RENESAS TECHNICAL UPDATE

製品分類	MPU&MCU	発行番号	TN-SH7-A584A/J	Rev.	第 1 版
題名	マルチメディアカードインタフェース(MMCIF)の誤記訂正について(2)		情報分類	技術情報	
適用製品	HD6417720	対象ロット等	関連資料	SH7720 ハードウェアマニュアル Rev2.00 (RJJ09B0027-0200)	
		全ロット

SH7720 ハードウェアマニュアルのマルチメディアカードインタフェース(MMCIF)に、下記の誤記及び、記載漏れがございましたので、訂正のご連絡をいたします。

12.P31-29 「図 31.6 データ転送を伴わないコマンドの動作フローチャートの例」

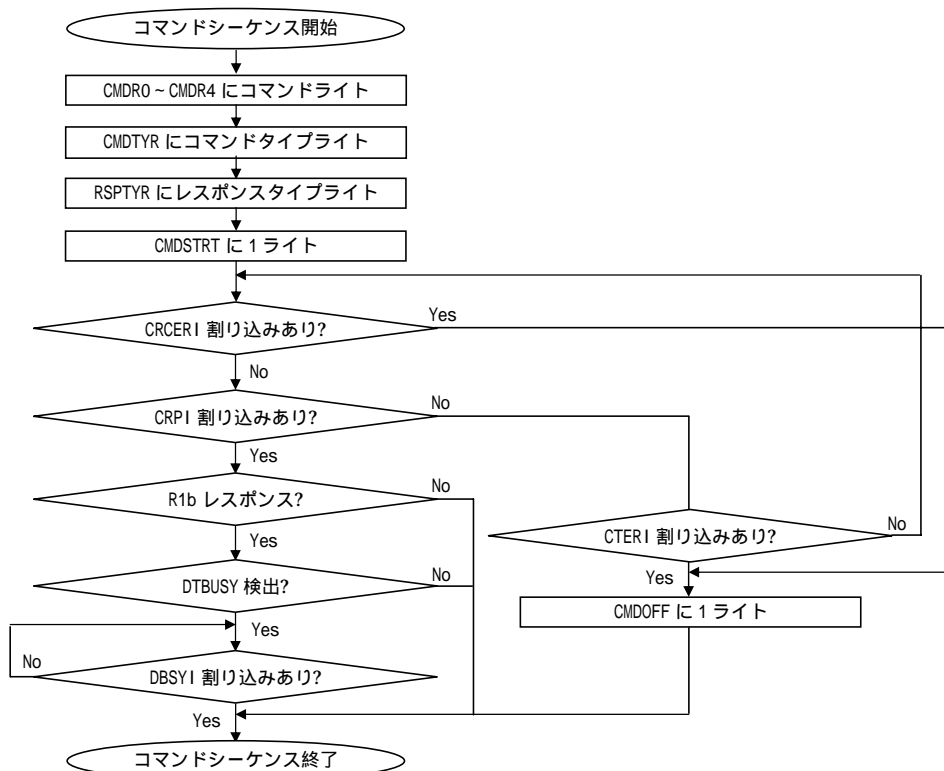
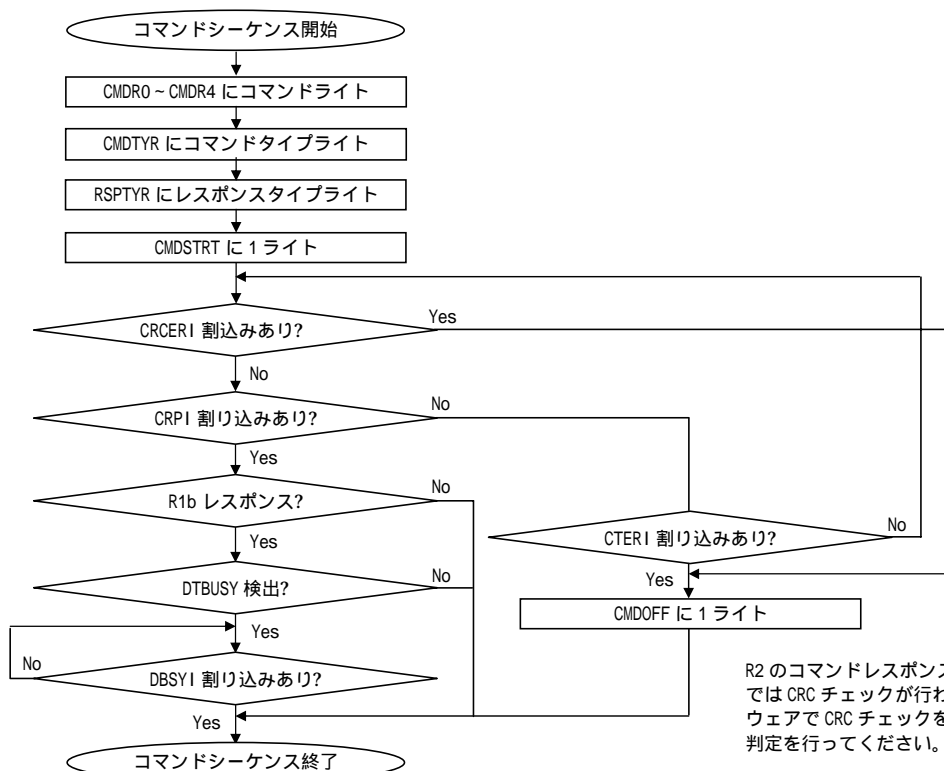
誤：

正：

13.P31-35 「図 31.11 リードデータを伴うコマンドの動作フローチャートの例 (シングルブロック転送)」

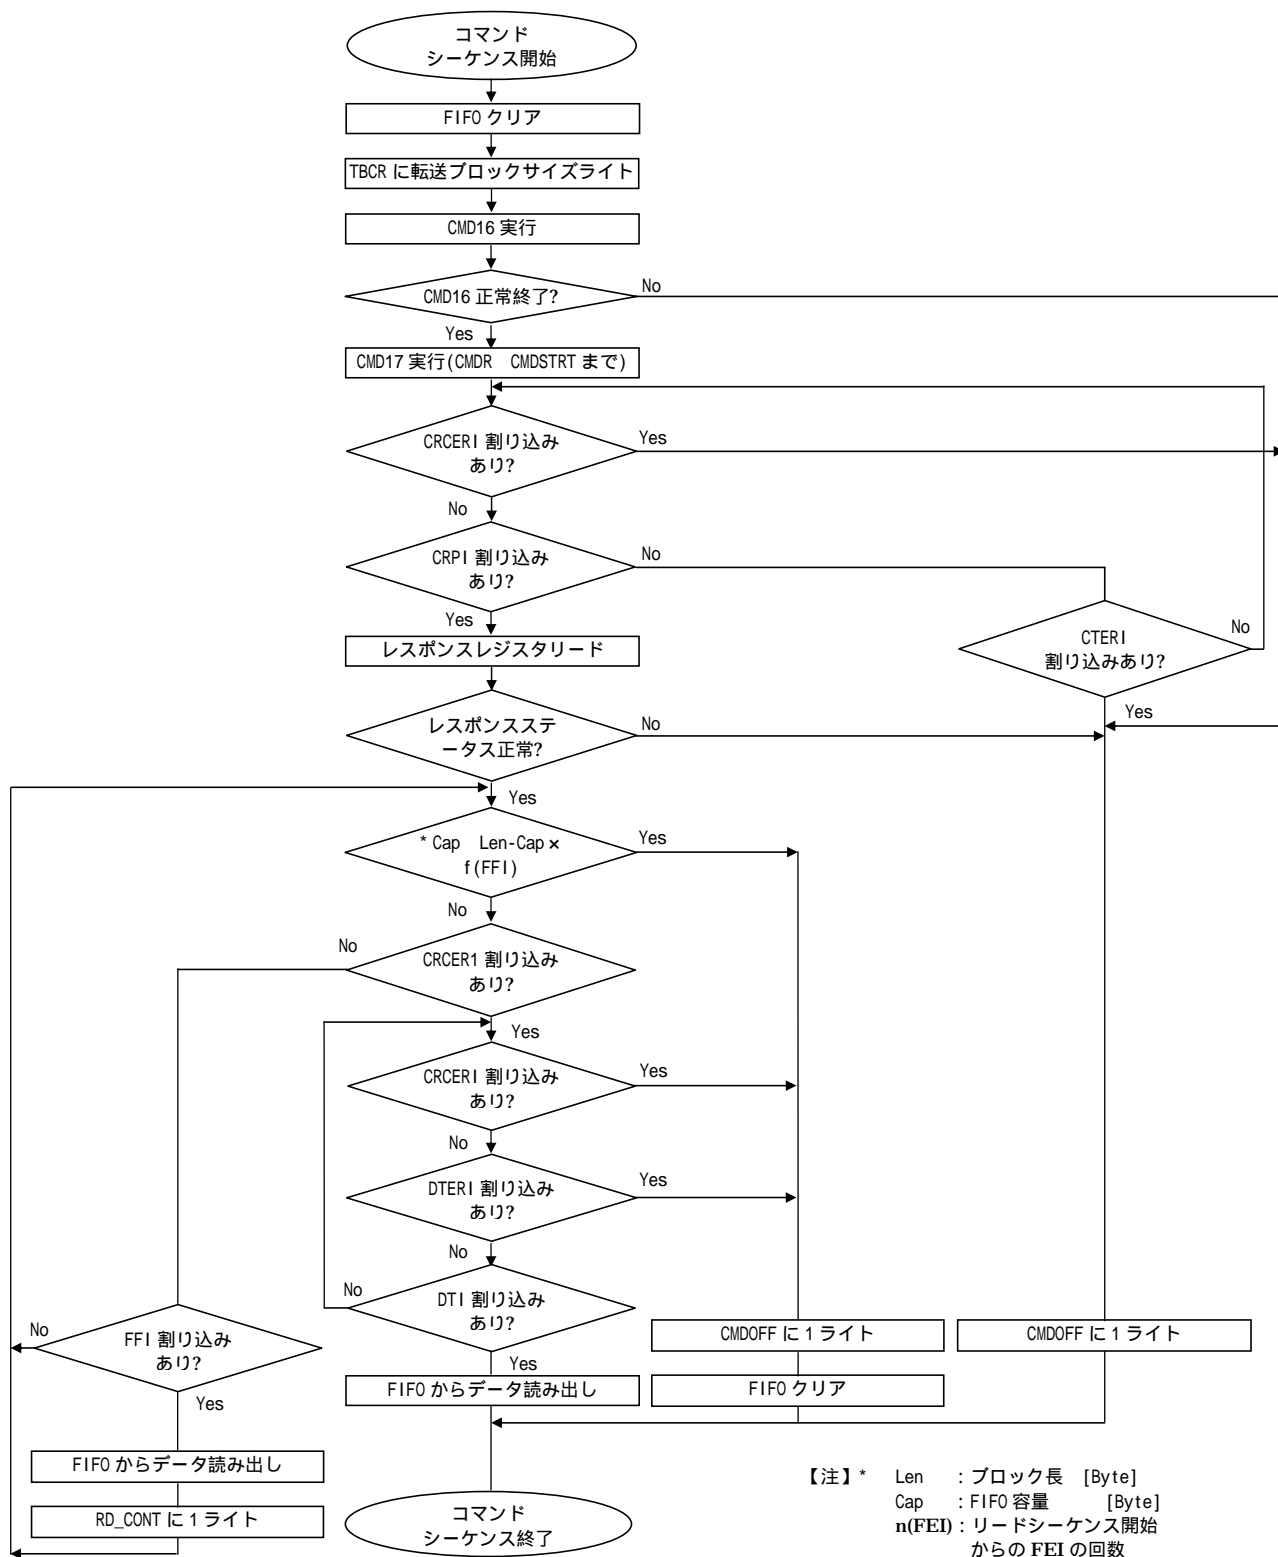
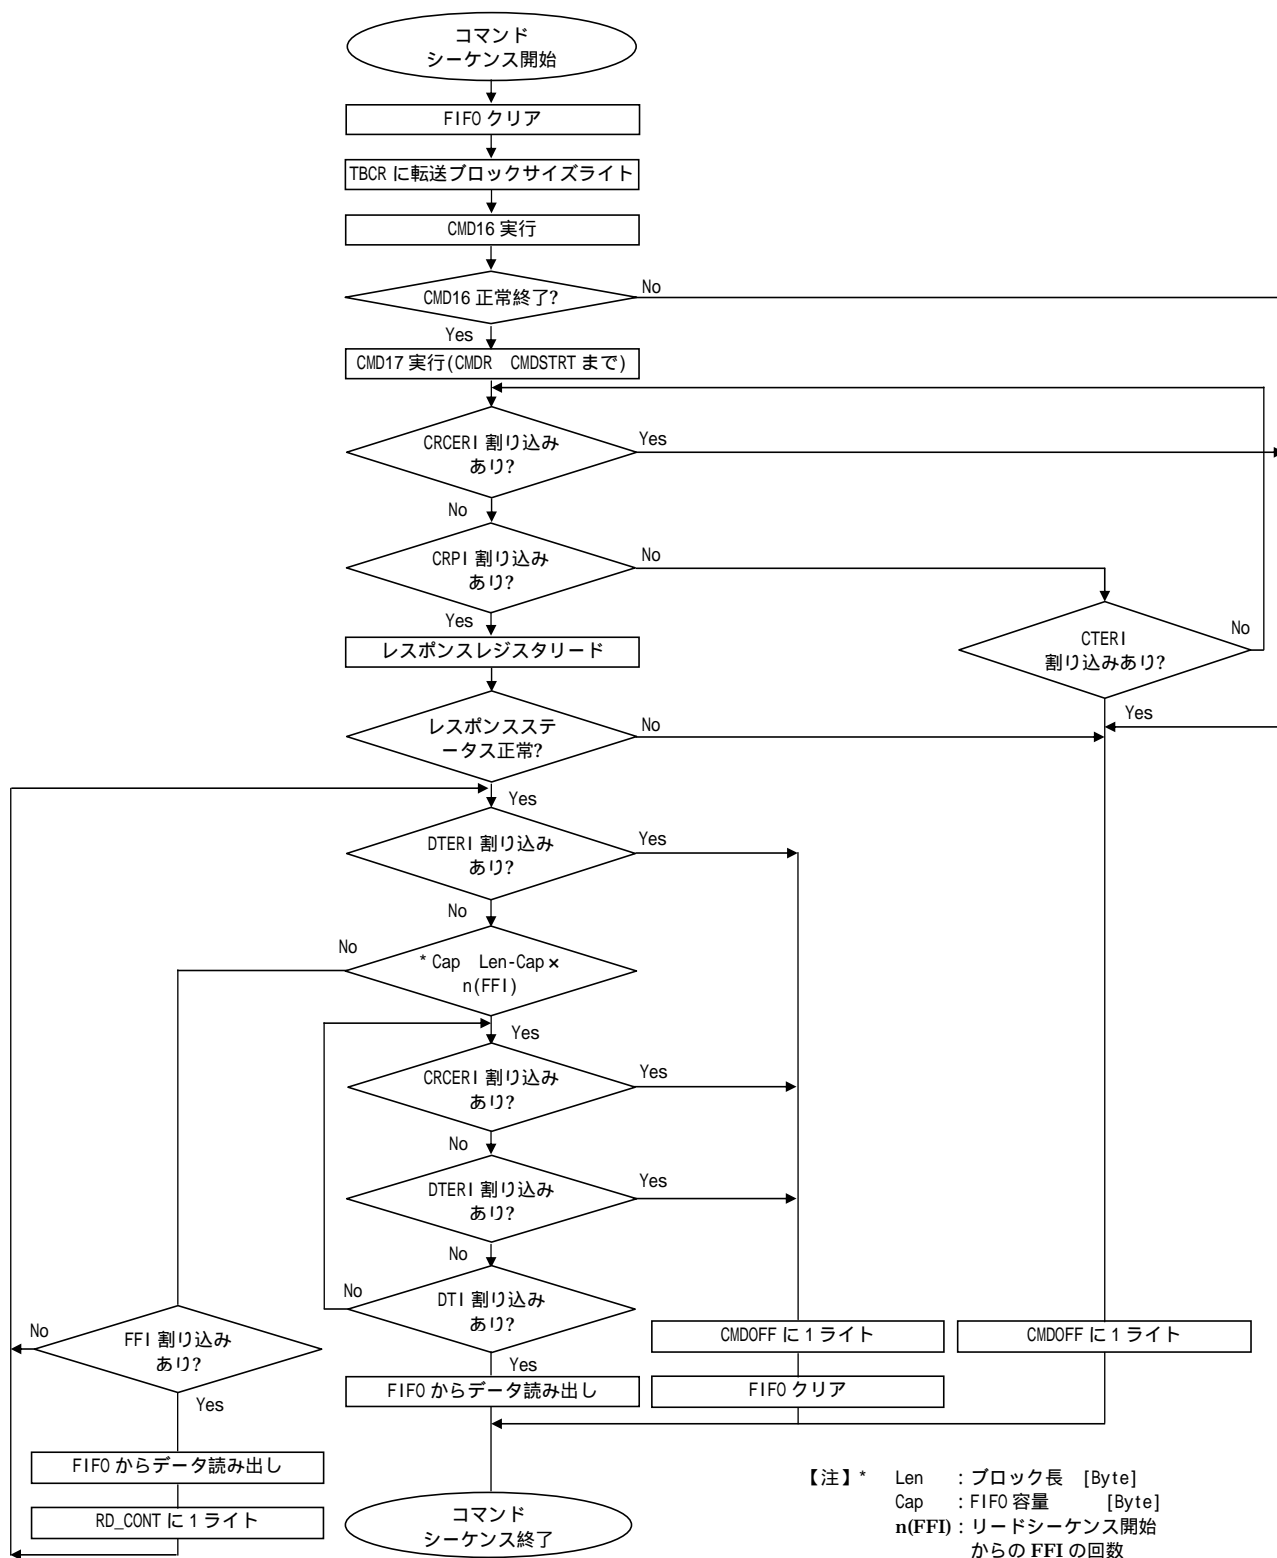
誤：

正：

15 . P31-42 「図 31.15 ライトデータを伴うコマンドシーケンスの例 (ブロックサイズ FIFO サイズ)」

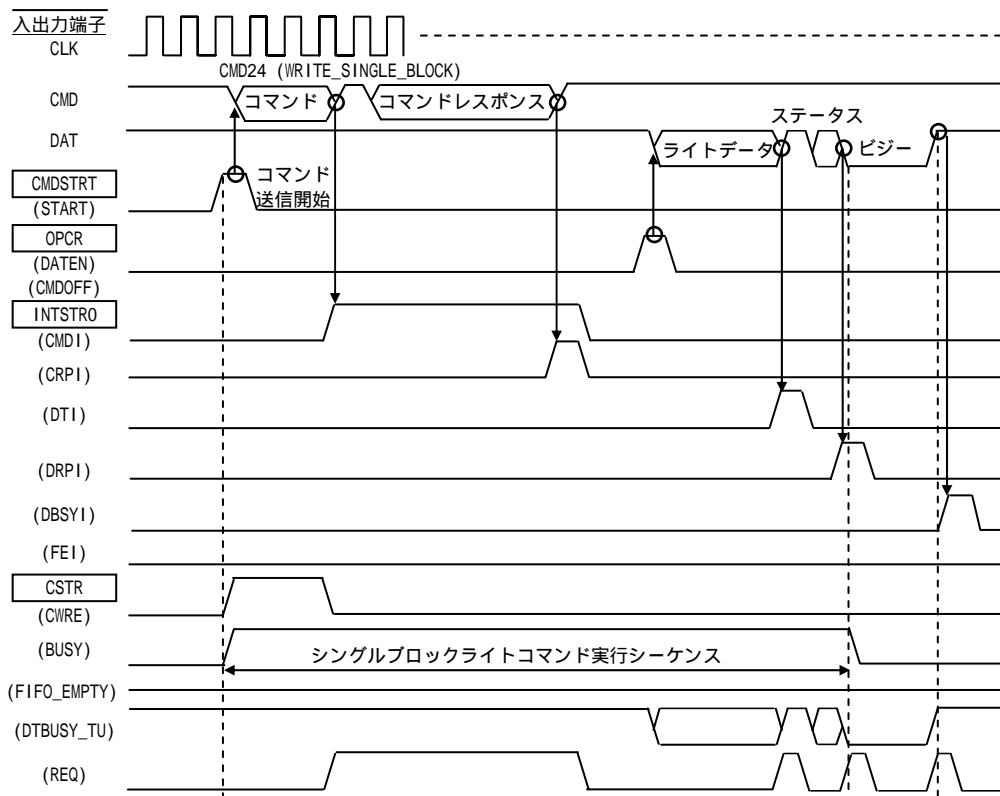
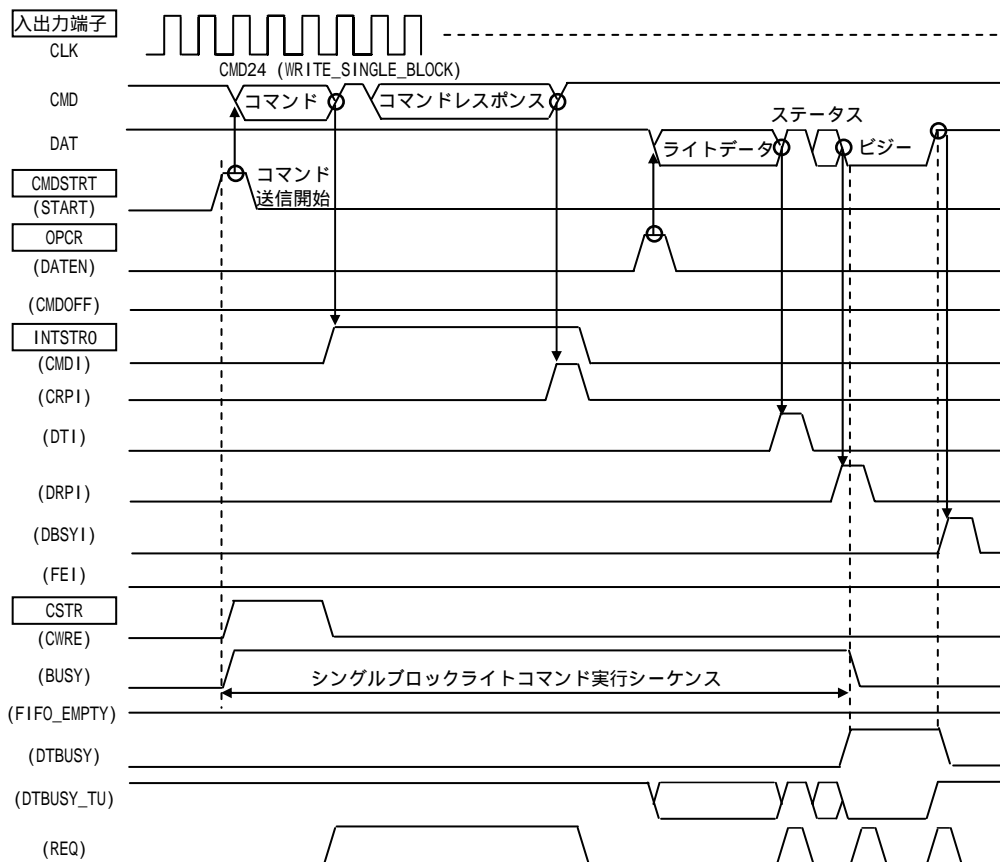
誤：

正：

16 . P31-44 「図 31.17 ライトデータを伴うコマンドのシーケンスの例 (マルチブロック転送)」

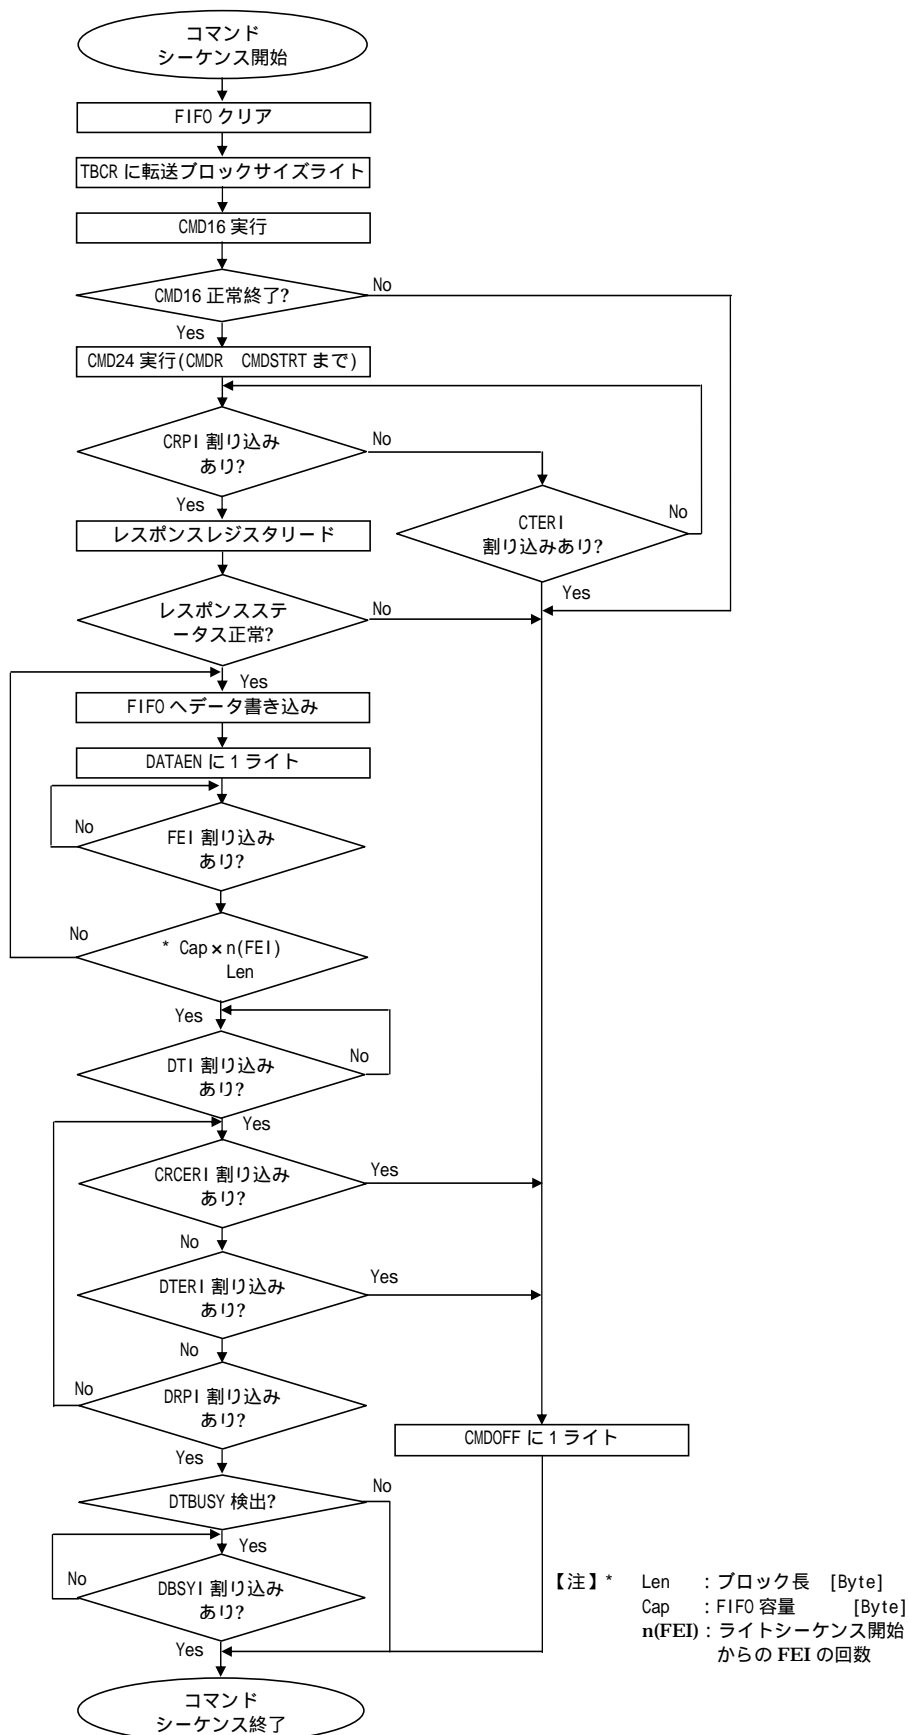
誤

CMD25 WRITE_MULTIPLE_BLOCK
 CMD12 STOP_TRANSMIS

正

CMD25 WRITE_MULTIPLE_BLOCK
 CMD12 STOP_TRANSMISSION

17.P31-46 「図 31.19 ライトデータを伴うコマンドの動作フローチャートの例 (シングルブロック転送)」

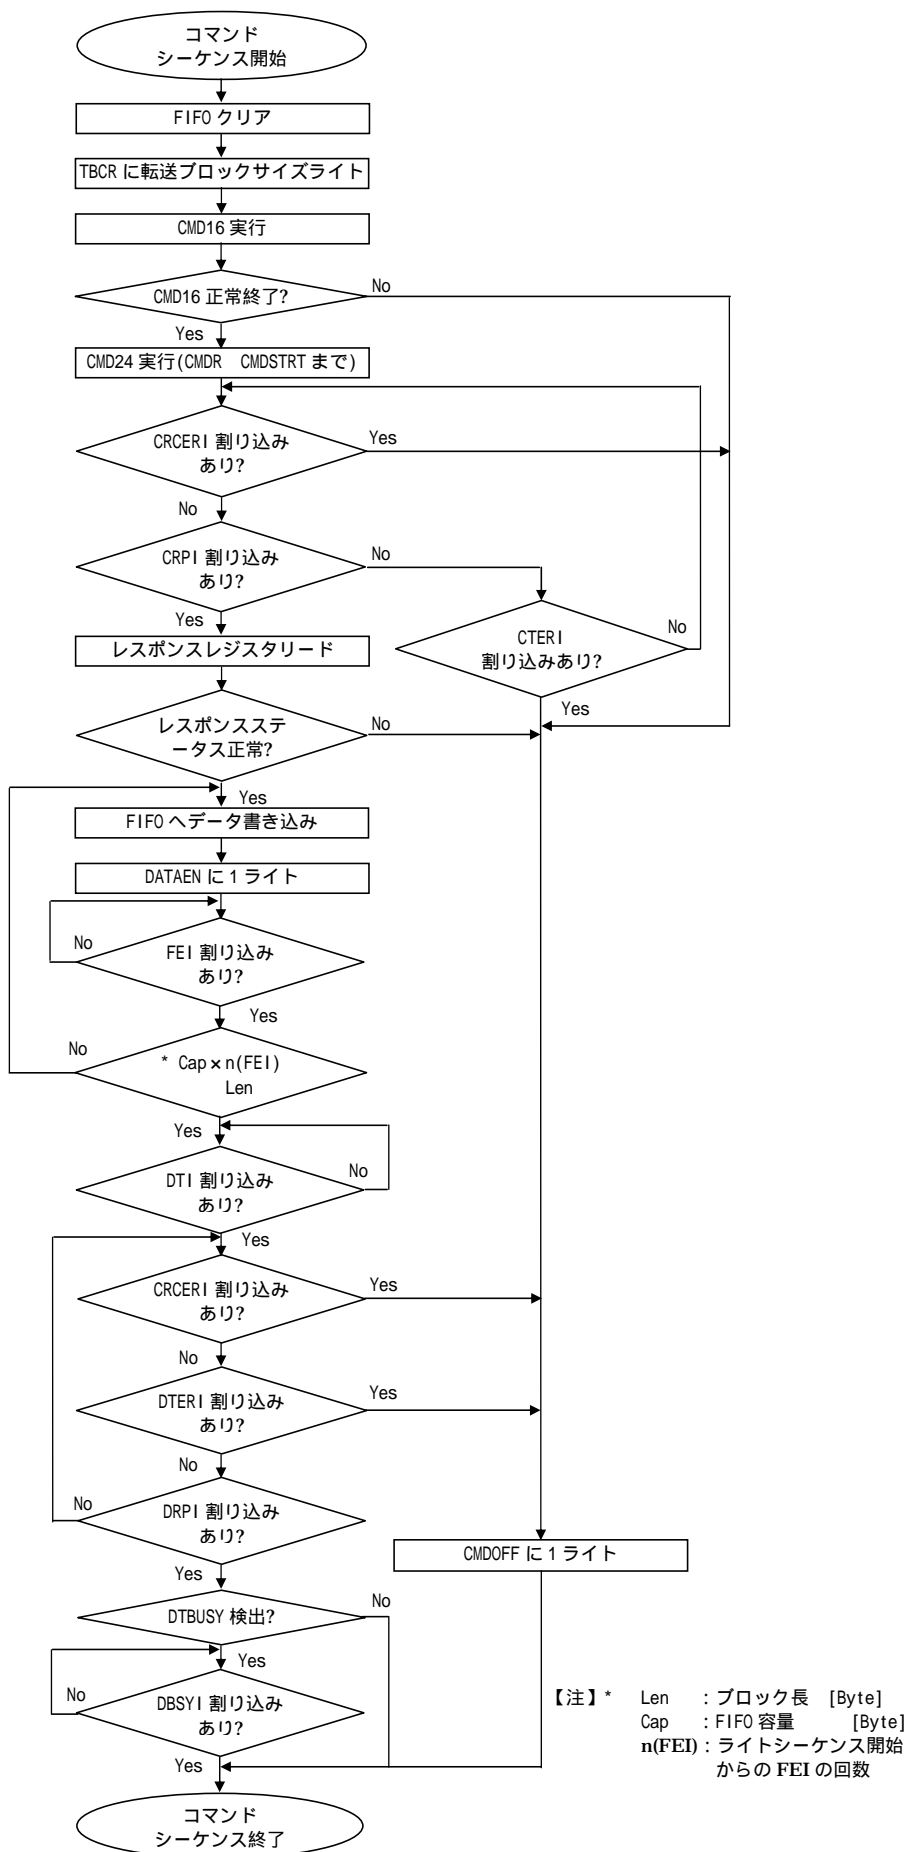
誤：

正：

18 . P31-48 「図 31.20 (2) ライトデータを伴うコマンドの動作フローチャートの例 (open-ended マルチブロック転送)」

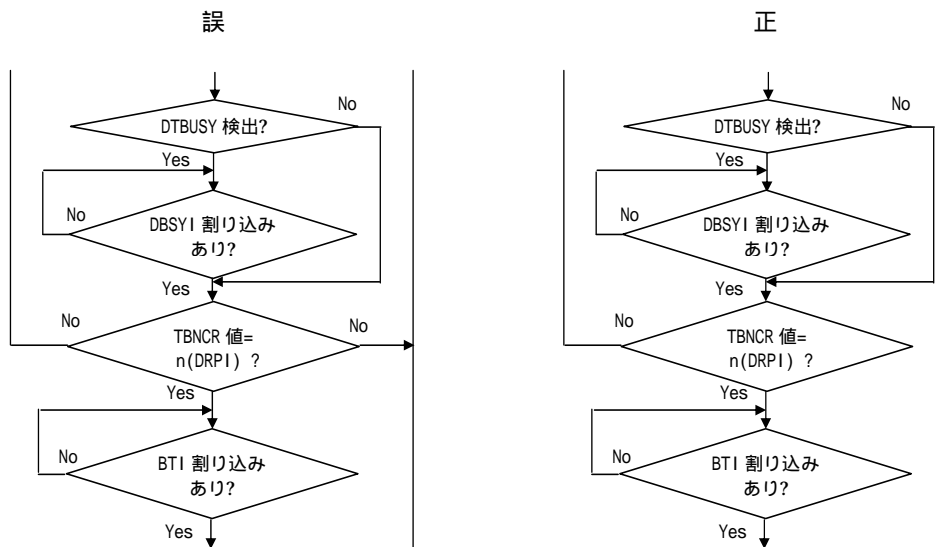
誤：【注】*1 ブロック長 FIFO 容量のときはブロック長分のデータ、ブロック長 > FIFO 容量のときは容量分のデータを書き込み

正：【注】*1 ブロック長 FIFO 容量のときはブロック長分のデータ、ブロック長 > FIFO 容量のときは FIFO 容量分のデータを書き込み
